A	Rahmenplanung „Wohnen an der Lutter/Pickertstraße“, Stellungnahmen A.1 Anregungen im Rahmen der Information und Beteiligung der Öffentlichkeit, hier Zusammenstellung der i.W. genannten Themen, Auswertung und Beratungsvorschlag A.2 Stellungnahme aus der Behördenbeteiligung, Auswertung und Beratungsvorschlag A.3 Protokolle und Präsentationen der öffentlichen Bürgerinformationen am 17.01.2012 und am 15.05.2012
----------	--

Wohnen an der Lutter/ Pickertstraße

2. Bürgerinformationsveranstaltung

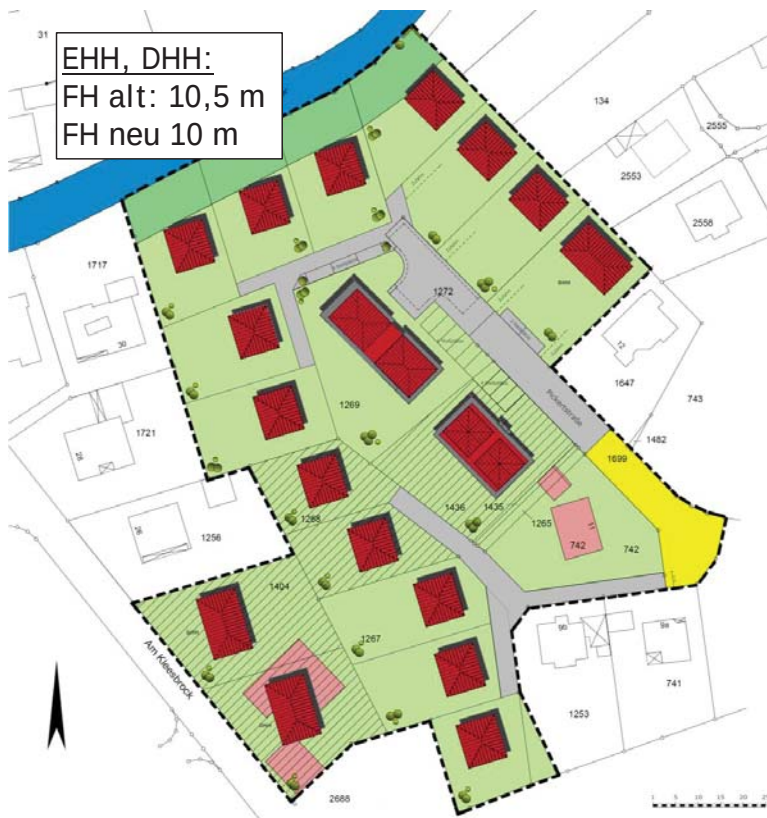
Von mehreren Teilnehmern wird angemerkt, dass die beschriebenen Firsthöhen der umgebenden Bebauung von ca. 11,0 m überhöht sei und viele Bestandsgebäude mit ca. 7,0 m Firsthöhe weit unter der Firsthöhe der geplanten Ein- und Mehrfamilienhäuser (h=10,50 m), sowie des Doppelhauses blieben. Die Anwohner geben zu Bedenken, dass sich in einem solchen Fall die geplante Bebauung nicht in die Umgebung einfügen würde.

Es wird angeregt, die Häuserreihe im Osten des Plangebietes (3 Einfamilien- und 1 Doppelhaus) weiter von der östlichen Grundstücksgrenze zu entfernen.

Wesentliche Änderungen:

- Anpassung der baulichen Dichte

DHH → EFH,

Grenzabstand 3 m → 4 m

MFH → EFH, DHH

DHH → EFH

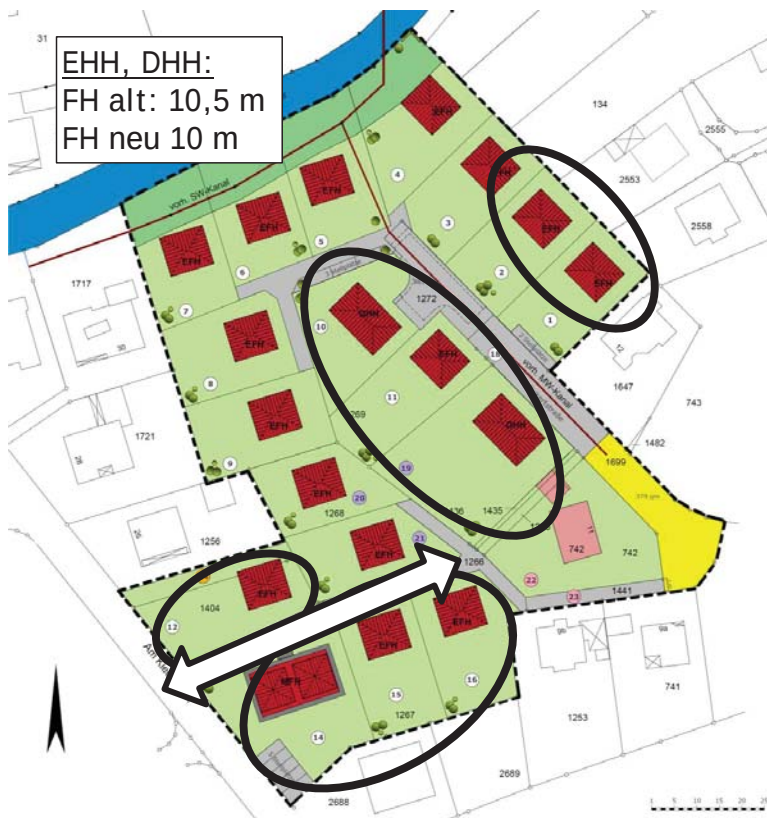
Es wird angeregt, zu prüfen in wie weit eine Ringstraße anstelle der Stichstraßen mit Anschluss an die Straße „Am Kleebrock“ zu realisieren ist.

Wesentliche Änderungen:

- Anpassung der baulichen Dichte
 - DHH → EFH,
 - Grenzabstand 3 m → 4 m
 - MFH → EFH, DHH
 - DHH → EFH
- Verringerung der Gebäudehöhen für EFH, DHH (10,5 m → 10 m)
- zusätzliche Wegeverbindung, Anpassung der Gebäudestellung
